Διαφορετικές εκδόσεις της τροχαλίας τάνυσης από τα κιτ οδοντωτού ιμάντα CT1139K2, CT1139K3PRO, CT1139WP2, CT1139WP6, CT1139WP8PRO που χρησιμοποιούνται σε διάφορους κινητήρες 1.2-2.0L TDI Common Rail EA189 των κατασκευαστών Audi/ Seat/ Skoda/ VW

Εικ. 1 Έκδοση Litens / INA

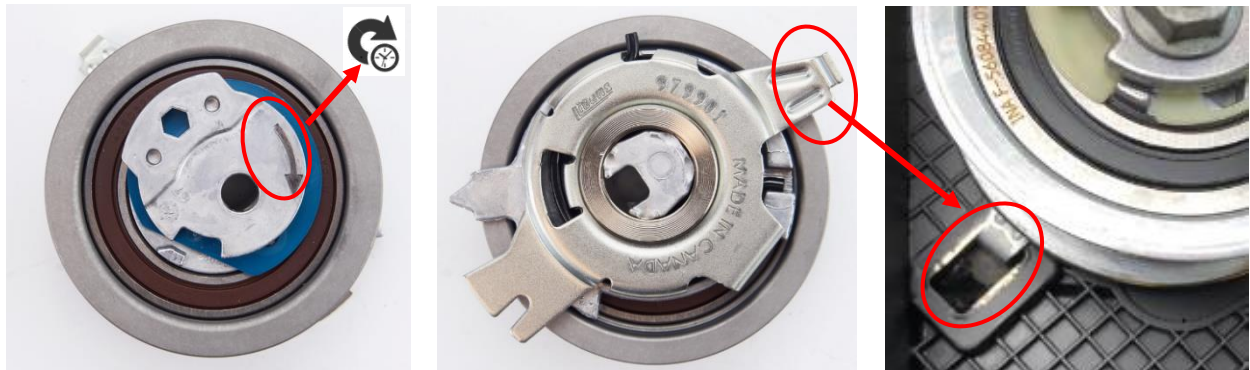
Η τροχαλία τάνυσης V56349 που παραδίδεται διαφέρει οπτικά από την τροχαλία που είναι τοποθετημένη στο όχημα. Προφανώς δεν μπορεί να τανυθεί όπως περιγράφεται στις οδηγίες εγκατάστασης.

Τοποθετούνται δύο διαφορετικές εκδόσεις τροχαλίας τανυστήρα από τον κατασκευαστή του οχήματος. Στο κιτ της Continental μπορεί να περιέχεται είτε η μία είτε η άλλη έκδοση. Εικ. 1 ή εικ. 2

Και οι δύο εκδόσεις της τροχαλίας τάνυσης μπορούν να χρησιμοποιηθούν εναλλακτικά στους κινητήρες που καθορίζονται από τον κατασκευαστή του οχήματος. Πρέπει να τηρούνται οι οδηγίες τοποθέτησης του κατασκευαστή του οχήματος, καθώς ο τρόπος εγκατάστασης και η φορά σύσφιξης διαφέρουν. Η έκδοση Gates τεντώνεται αριστερόστροφα, οι εκδόσεις Litens/INA δεξιόστροφα. Η φορά σύσφιξης των δύο τροχαλιών καθορίζεται με σαφή τρόπο (βέλος στην εξωτερική πλευρά της πλάκας σύσφιξης).
